改善箇所説明図

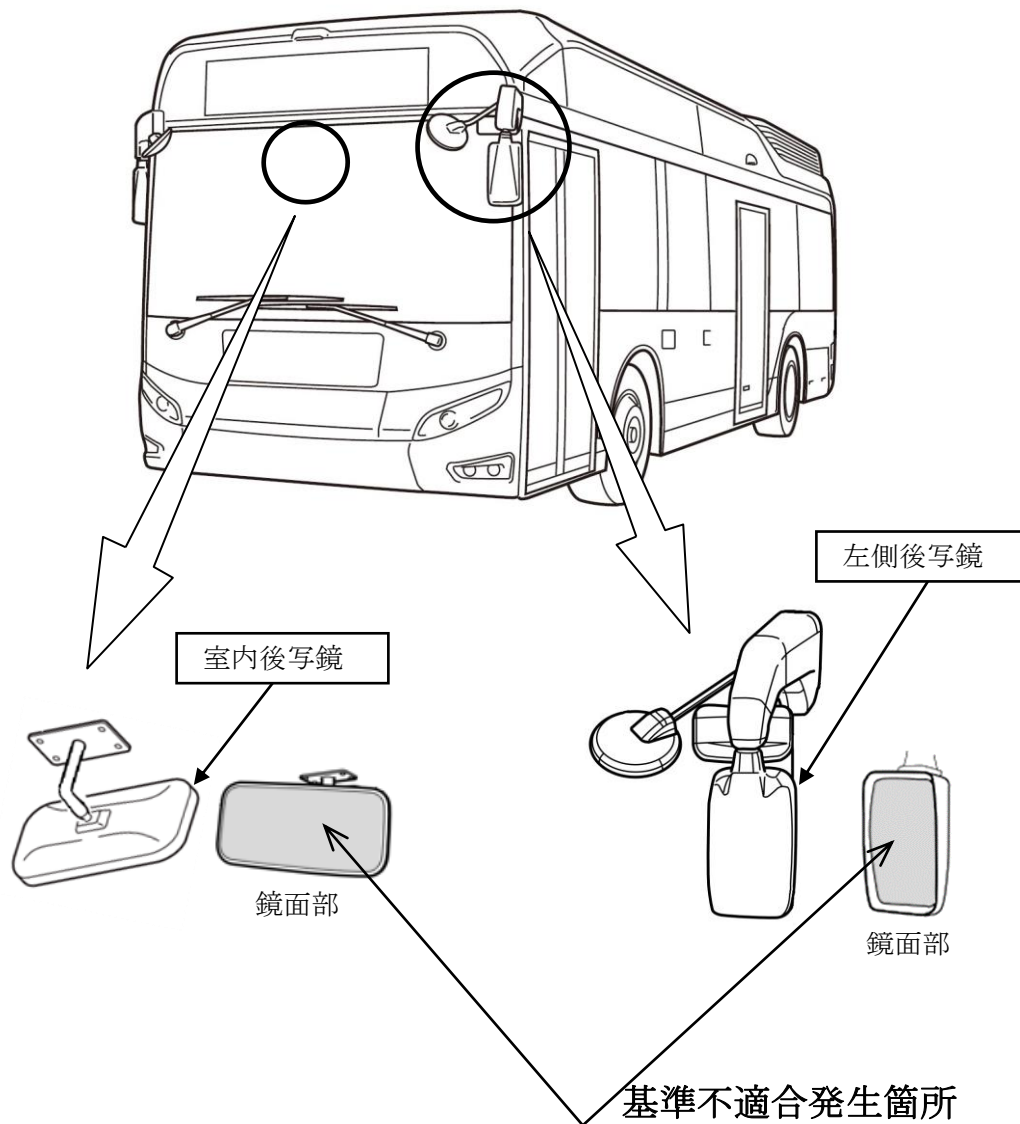
後写鏡において、設計寸法が不適切なため、
(1) 左側後写鏡の鏡面曲率半径が小さいものがある。
(2) 一部仕様の室内後写鏡の鏡面幅が小さいものがある。
そのため、ワンマンバスの構造要件を満足しないおそれがある。

全車両、該当する後写鏡を対策品に交換する。
